SUGERENCIAS A LA PRIMERA VERSIÓN DEL CONTRATO DE CONCESIÓN SGT

“Repotenciación a 1000 MVA de la Línea de Transmisión Carabaylo-Chimbote-Trujillo 500 kV y Compensador Reactivo Variable (SVC o similar) +400/-150 MVAR en Subestación Trujillo 500 kV”

al 28.08.18

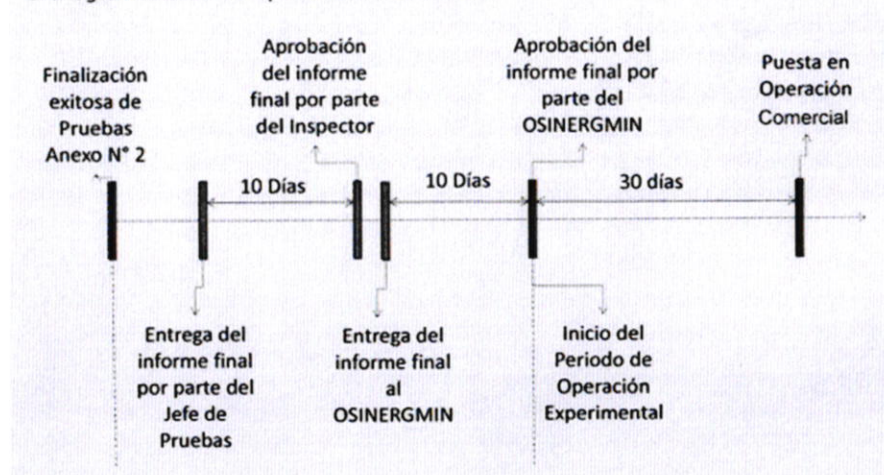
<p>4.7</p>	<p>En el tercer párrafo se señala que la Empresa Supervisora emitirá un Informe en el que se verificará que el referido proyecto de ingeniería cumple con los alcances técnicos que se especifican en el Anexo N° 1 y el Estudio de Preoperatividad, aprobado conforme al procedimiento técnico N° 20 del COES, o el que lo sustituya. Sin embargo, no se indica el plazo máximo en la que la Empresa Supervisora deberá emitir el referido Informe.</p> <p>Se sugiere que se establezca el plazo máximo en el que la Empresa Supervisora deba emitir este Informe.</p>
	<p>Sin perjuicio de lo observado en el numeral 4.5, se señala en el numeral 5.3 que a la finalización exitosa del procedimiento de verificación de las pruebas del Proyecto contenido en el Anexo 2, con la aprobación del OSINERGMIN del informe final a que se refiere dicho Anexo, se entenderá por cumplido el requisito previo para iniciar la Operación Experimental; culminada exitosamente ésta, se iniciará la Operación Comercial.</p> <p>Para los efectos de esta cláusula se debería indicar que</p> <ul style="list-style-type: none"> a) <i>El OSINERGMIN apruebe el informe final a que se refiere la Cláusula 5.3, dentro de los plazos estipulados en el Anexo N° 2.</i> b) <i>El COES apruebe la conexión del Proyecto al SEIN, conforme al Procedimiento COES PR-20 o el que haga sus veces, y las Leyes y Disposiciones Aplicables."</i> <p>Adicionalmente, el Anexo N° 2 numeral 3 literal f) establece que una vez concluidas todas las pruebas el Jefe de Pruebas elaborará y entregará al Inspector, OSINERGMIN y Concedente un informe final, para lo cual el Inspector tiene un plazo de 10 Días para aprobarlo, luego del cual el OSINERGMIN contará con 10 Días, a partir de la entrega del informe final por parte del Inspector, para su aprobación final.</p>

Cronograma actual de aprobación de informes:

En este sentido, le solicitamos lo siguiente:

- 1 Se solicita que a la culminación de la construcción y a la culminación exitosa de las pruebas conforme al Anexo N° 2 se autorice la energización del Proyecto e inicie automáticamente el PERIODO DE OPERACIÓN EXPERIMENTAL.
2. Como ya se ha explicado líneas arriba, se solicita que la aprobación del Informe Final del Anexo N° 2 sea un requisito para la PUESTA EN OPERACIÓN COMERCIAL y no para el inicio del periodo de Operación Experimental.

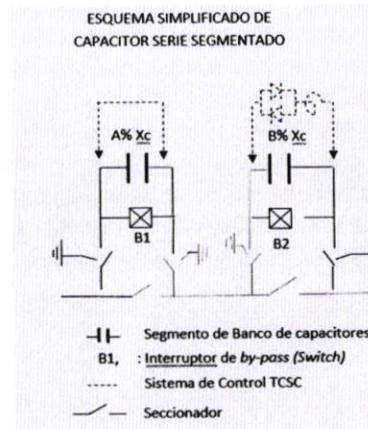
3	<p>En el numeral 3 Especificaciones técnicas complementarias Subnumeral i sistema de compensación serie:</p> <div data-bbox="1020 734 1394 1189" data-label="Diagram"></div> <p>Con fines de dimensionamiento de la instalación, la ingeniería del proyecto deberá considerar para cada capacitor serie, el espacio suficiente para implementar en el futuro un TCSC (Thyristor Controlled Series Capacitor), que cubra la reactancia total del capacitor serie. El TCSC cumplirá, en el futuro, funciones de medida de mitigación de resonancia subsíncrona y/o otras funciones de control (amortiguamiento de oscilaciones, control de flujo de carga etc.)</p> <p>Al respecto, se solicita que se defina cuáles son los criterios de selección que se deben seguir para la definir los segmentos A y B de las compensaciones serie del proyecto y se precise que se requerirán estudios especializados de verificación de Resonancia Sub-síncrona mediante simulaciones de EMT y la modelación detallada de los tandem mecánicos de las máquinas térmicas para lo cual se entregarán al concesionario los parámetros detallados de estos sistemas mecánicos con los cuales se pueda realizar la validación correspondiente. Aclaremos que los FSC A y B solicitados deben ser dimensionados (factor de compensación) con estudios de resonancia subsíncrona que deben ser elaborados por el Concedente o por el COES, bajo diferentes alternativas y en diferentes escenarios de operación. Este Estudio de Resonancia subsíncrona debe ser parte de los estudios eléctricos que sustentan el anteproyecto de este proceso.</p>

También cabe indicar que los esquemas unifilares planteados para los dos pasos de la compensación restan confiabilidad operativa para el objetivo que se plantea.

Por ejemplo, ante los siguientes casos:

Caso 1. Ante falla de un paso (un banco) hace bypass, pero impide su reparación por no poder aislarse sin indisponer el otro banco.

Caso 2. Para la futura ampliación a TCSC, no podríamos aislarlo debido a que esta contiguo al otro y sin seccionadores de aislamiento.

Caso 3. Mantenimiento preventivo y/o correctivo de alguno de sus componentes. En esta situación sería necesario indisponer ambos bancos.

Caso 4. Falla de interruptor de unos de los bancos, indispondríamos ambos bancos.

Sugerimos el siguiente esquema:
